**Projeto: Museu da Imagem e do Som**  
**Ref.: Execução de Sistema de Fachadas do Museu**

## PROTÓTIPOS DE ESQUADRIAS SEVEME - PORTUGAL

### Projeto MIS 13-1007

Assunto: PARECER PROTÓTIPOS  
ESQUADRIAS  
SEVEME PORTUGAL  
Data: 7 de outubro de 2013  
Local: Sever do Vouga - Portugal

### 1.3 JUNTAS PARA VEDAÇÃO DA LUZ

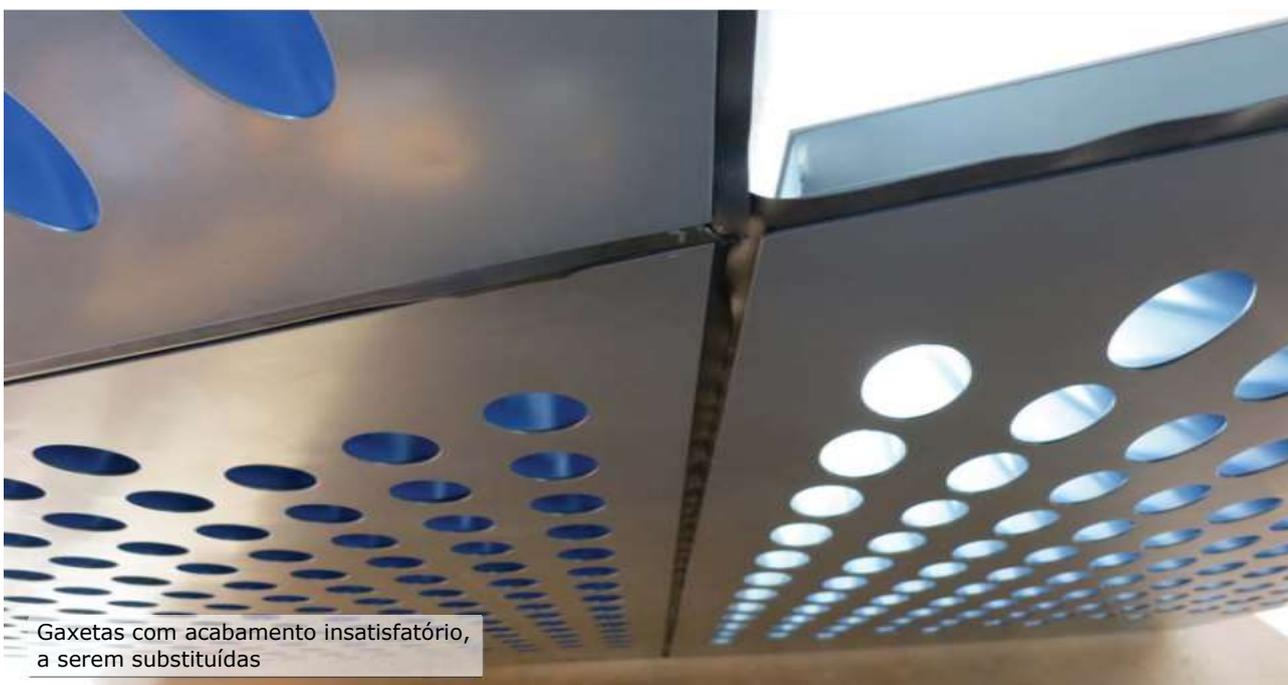
O acabamento das gaxetas, porém, não ficou satisfatório, pois a borracha não é suficientemente rígida e deforma-se com facilidade. Novos produtos devem ser testados para este fim.

Além disso, a Seveme estudará alternativas para a diminuição da largura das juntas, de modo a minimizar a presença visual nos painéis.

### 1.3 ABERTURA MOTORIZADA

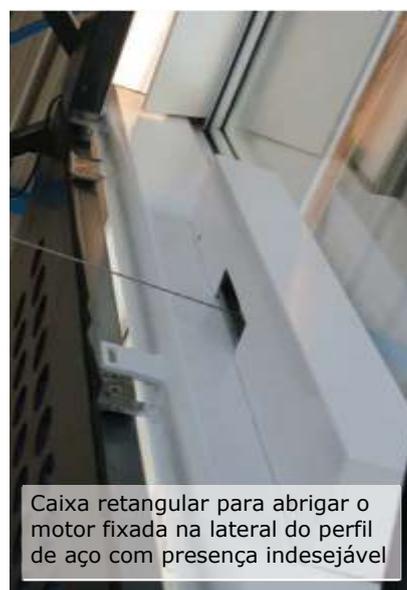
A Seveme observou que, devido ao peso dos painéis, especialmente nas situações em que estiverem fora de prumo, a movimentação manual pode se tornar extremamente difícil. Por essa razão, a Seveme propôs um sistema de abertura motorizado, com controle remoto. Apesar da eficiência em termos da movimentação, a solução ainda não é aceitável para a arquitetura, pois a caixa que abriga o motor

fica instalada na lateral do perfil estrutural, entre o painel e o vidro, e é bastante visível na fachada.

A aprovação desta solução depende da ocultação do motor (possivelmente dentro do perfil, a ser estudado pela Seveme) e dos custos adicionais a serem aprovados pela FRM.

A ICA recomenda estudar em paralelo as soluções de aprimoramento tanto para a alternativa manual quanto para a motorizada.

Painel aberto pelo exterior, com a presença indesejável da caixa retangular para abrigar o motor fixada na lateral do perfil de aço

Caixa retangular para abrigar o motor fixada na lateral do perfil de aço com presença indesejável

## 1.4 FIXAÇÃO DOS VIDROS

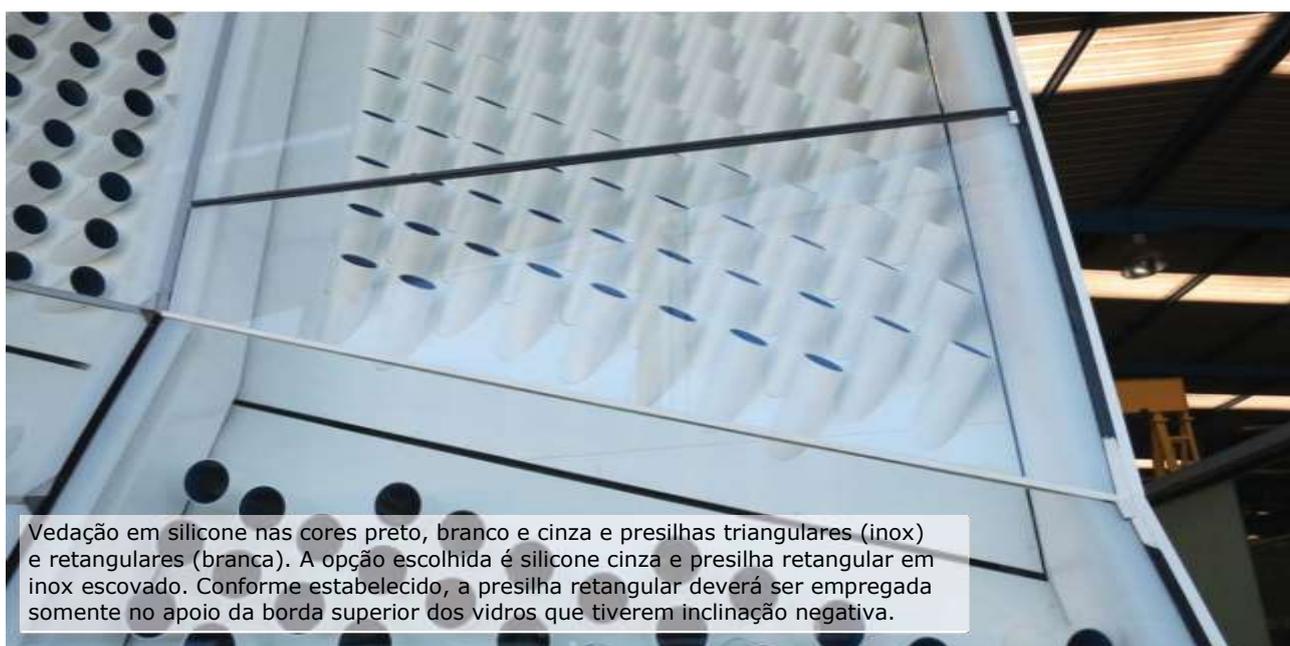
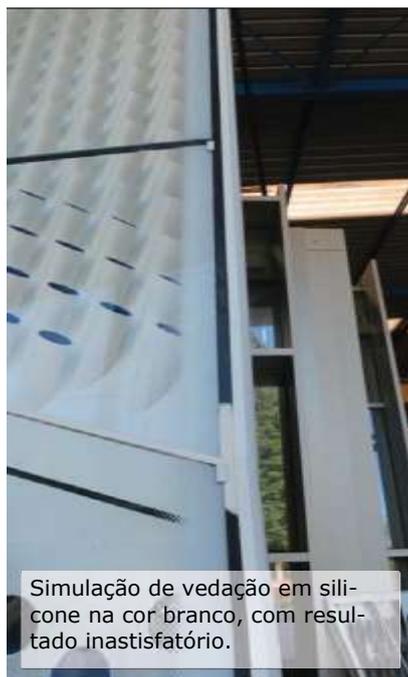
Para a vedação dos vidros, a Seveme apresentou três alternativas de cores para o silicone: preto, cinza e branco. A cor selecionada pela arquitetura foi o cinza, por ser a que causa um efeito mais discreto no conjunto. A Seveme deve indicar a referência de cor cinza do catálogo Sika.

Para a fixação dos vidros em inclinação negativa, a Seveme recomendou uma presilha externa em aço inox, com formato triangular. Para minimizar a presença desta peça, a ICA e a DS+R sugeriram o formato retangular para esta peça, em inox com acabamento escovado.

## 2. PROTÓTIPO SISTEMA EGR-1.2

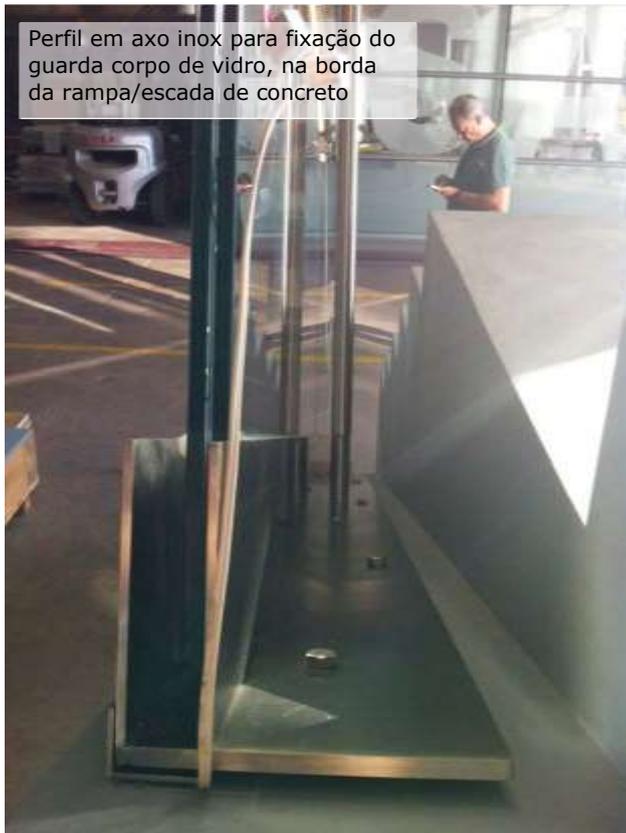
Foi apresentado um protótipo conforme solicitado, contendo um trecho do guarda-corpo com montantes e corrimão de aço inox com iluminação e lateral de vidro. Todas as peças de aço inox apresentaram acabamento de excelente qualidade.

**2.1 SISTEMA DE FIXAÇÃO NA BASE: EM APROVAÇÃO** (aguardando verificação dos cálculos pela QMD e Buro Happold)

O perfil de aço inox fixado na laje e onde se encaixa o vidro foi projetado com a altura de 12 cm, que coincide com o nível do piso acabado nas bordas dos terraços. A Seveme,

porém, com base em cálculos próprios, sugeri um aumento da altura do perfil, que passaria a 15cm. A QMD e a Buro Hapold estão verificando novamente os cálculos para confirmar, junto à Seveme, se a altura de projeto poderá ser mantida, pela grande vantagem estética do alinhamento com o piso.

### 2.3. VIDROS E VEDAÇÕES

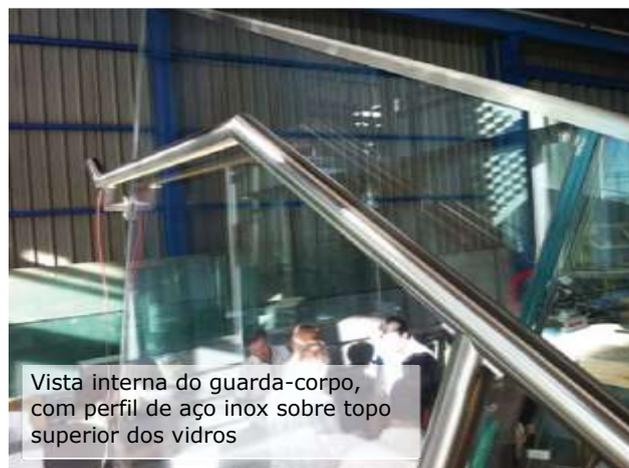
O acabamento superior dos vidros foi executado corretamente no protótipo, com uma calha invertida no topo superior, prevista em projeto. Após visitar outras obras da Seveme e discutir com os consultores, fornecedores e com a Seveme, a DS+R/ICA optou pela remoção do perfil, para manter a presença do guarda-corpo a mais discreta possível na fachada. Em defesa desta solução, apresentamos os seguintes argumentos:

- a. Sobre a questão da resistência, não é provável que, pelo uso do edifício (museu), a aresta do vidro esteja especificamente suscetível a grandes impactos. A segurança do museu deverá prever vigilância noturna para defesa contra qualquer tipo de vandalismo. Diversos casos de edifícios públicos empregam esta solução, como por exemplo a Casa da Música, do Porto.

- b. O intercalar empregado nos guarda-corpos externos é do tipo Sentry Glass (SGP), que não degrada em contato esporádico com a chuva, como ocorre com o sistema comum de pvb. É recomendado que a água não pode empoçar e permanecer empoçada em contato com o SGP. Desde que a água evapore, o contato temporário com a água não é prejudicial. Há recomendações que indicam inclusive que uma chapa metálica pode ser pior neste sentido, por eventualmente prender a água em contato com o SGP e evitar sua evaporação.

- c. Tomando como referência a produção da Glass Solution verificada em visita às obras da Seveme, em Portugal, pudemos constatar que o alinhamento das chapas de vidro tem sido atingido com bastante sucesso, e temos confiança que não haverá defasagens maiores que 3mm, o que é aceitável do ponto de vista

da arquitetura. Além disso, as diferenças de espessura entre diferentes trechos do guarda-corpo ficariam ressaltadas pela utilização da chapa metálica, o que reforça a posição pela sua eliminação.

d. O acabamento com chapa metálica nunca havia sido considerado ou recomendado para uso nos guarda-corpos internos, portanto assumimos que a qualidade da laminação e a questão da resistência ao impacto já deveriam satisfazer o uso proposto para o interior do museu, sendo a única diferença a questão da exposição à água da chuva, elucidada no item b.

### **GL-5A/5B/5C - Guarda-corpos externos**

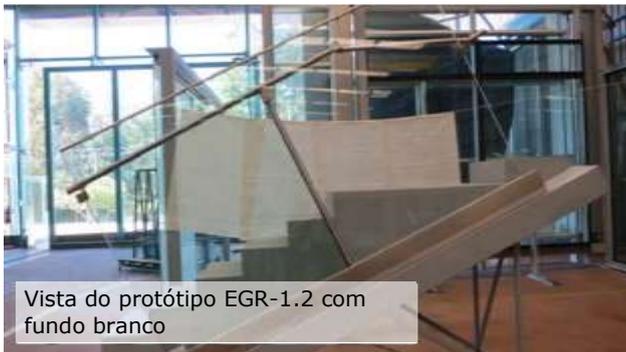
**Coloração e transparência:** A DS+R/ICA solicitou duas amostras de cada tipo deste conjunto para avaliação do impacto visual do vidro incolor (de coloração esverdeada) em frente à Fachada Cobogó, onde está sendo previsto o vidro tipo extra-clear (GL-3).

Com o mesmo propósito, o protótipo do sistema EGR-1.2, que foi executado com o vidro GL-5C nas duas opções (incolor e extra-clear), foi posicionado em frente a um fundo branco. Em todos os três testes, foi observada uma diferença significativa de coloração, principalmente em função da grande espessura dos vidros (devido à resistência) e sua posição defronte o plano branco do cobogó, o que enfatiza ainda mais a coloração esverdeada do vidro incolor.

A DS+R/ICA recomenda fortemente que sejam adotados vidros extra-clear neste sistema de guarda-corpos externos, com o intuito de reduzir ao máximo a expressão visual das faixas de vidro dos guarda-corpos em frente à Fachada Cobogó, o grande protagonista da fachada do edifício, e assim valorizar ainda mais o investimento já feito para que fosse empregado o vidro extra-clear nesta fachada.

Avaliação da DS+R dos painéis cobogó da fachada Leste

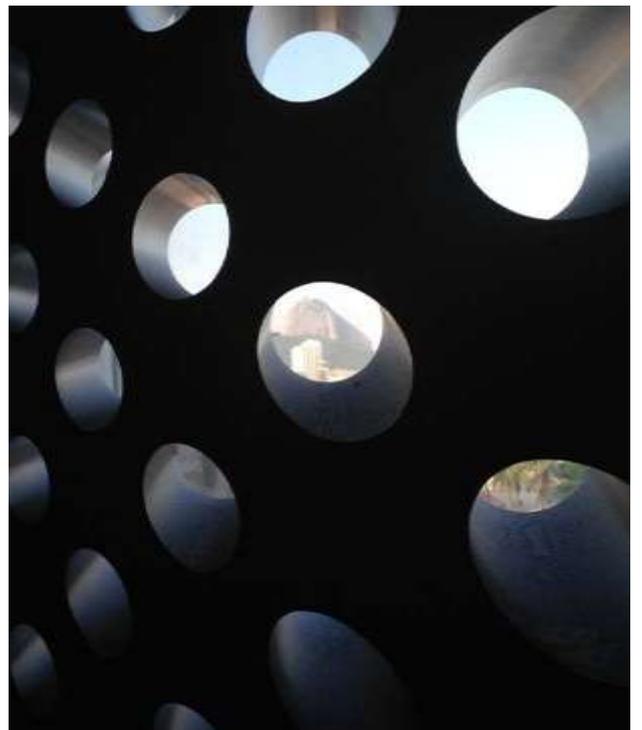
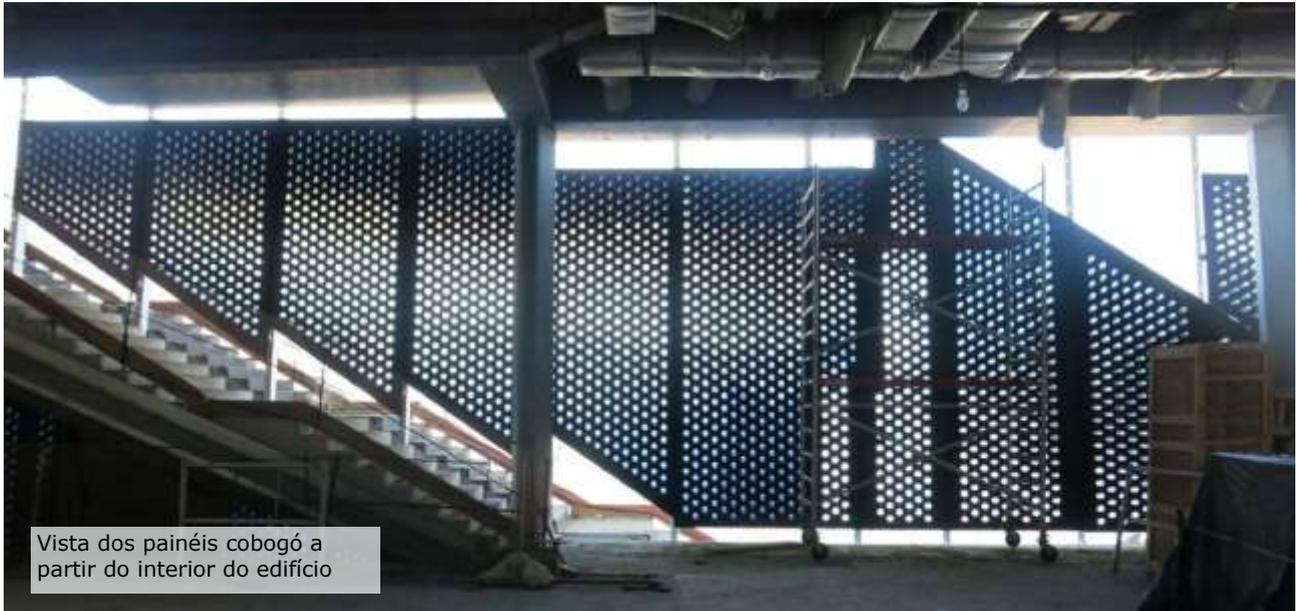
Na avaliação do arquiteto Chris, a qualidade geral dos serviços da SEVEME, incluindo o cobogó, ficou bastante satisfatória. A visita técnica ao local permitiu definir os seguintes pontos em aberto:

- EN 1.3: porta giratória – o puxador será cortado a aproximadamente 1 cm acima da tranca inferior da porta;
- EN 1.2A: será instalada chapa horizontal de fechamento na estrutura superior da porta;
- EWS 2.4: será aplicado silicone transparente nas juntas verticais;
- EGS 1.3: silicone transparente será substituído por silicone preto nas juntas horizontais;
- DV5a: será aplicado silicone preto nas juntas verticais;
- GCI2b: aguardaremos a instalação dos demais guarda-corpos internos para posteriormente discutirmos a possibilidade de substituição dos vidros problemáticos (curvos);
- GCI2c: vidros curvos foram aceitos, não haverá necessidade de substituí-los;
- EGS 1.2: as chapas inferiores para iluminação deverão seguir dimensões simuladas em campo. As chapas superiores deverão ter 18 cm de largura;
- Todas as divisórias internas permanecerão sem silicone nas juntas verticais.

## 2. Teste de Iluminação do cobogó

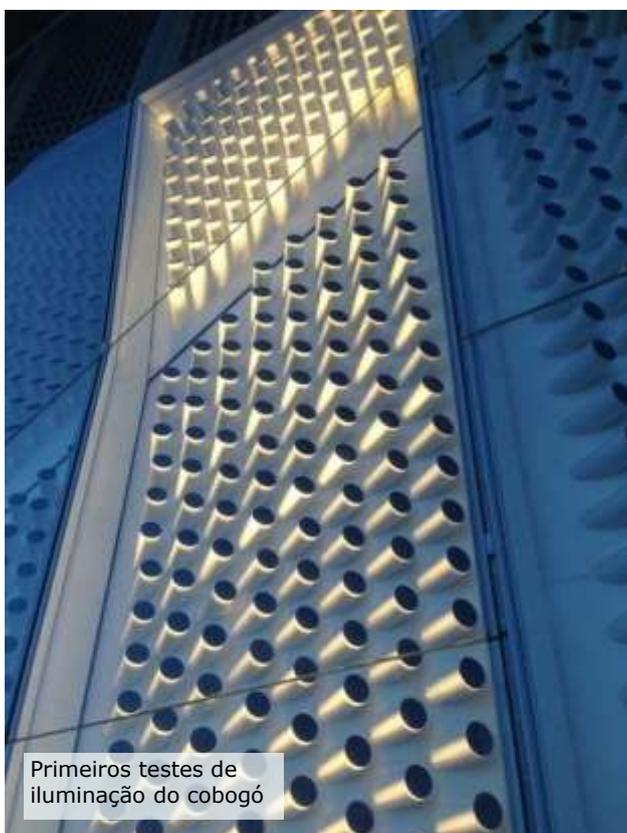
Nos dias 1 e 2 de fevereiro foram realizados testes de iluminação do cobogó no trecho do painel P2, sob coordenação da LD Studio e acompanhamento das equipes da DS+R, ICA, FRM, SEVEME e EMOP, com resultados bastante satisfatórios (vide relatório da LD Studio de 02/02/2016).

Após vários ajustes feitos no local com os meios disponíveis no momento, as principais conclusões foram:

- Será necessário contar com a SEVEME no momento de instalação definitiva das luminárias, seja para remover os vidros e instalar as luminárias por fora da fachada, seja para remover os painéis de cobogó por dentro, o que nos parece ainda mais complicado, devido ao peso e ao fato de a focalização ser voltada para os próprios painéis.

- Por recomendação da LD Studio, ficou "comprovada a necessidade de contratação de equipe de instalação com experiência comprovada neste tipo de instalação e focalização para a instalação definitiva".
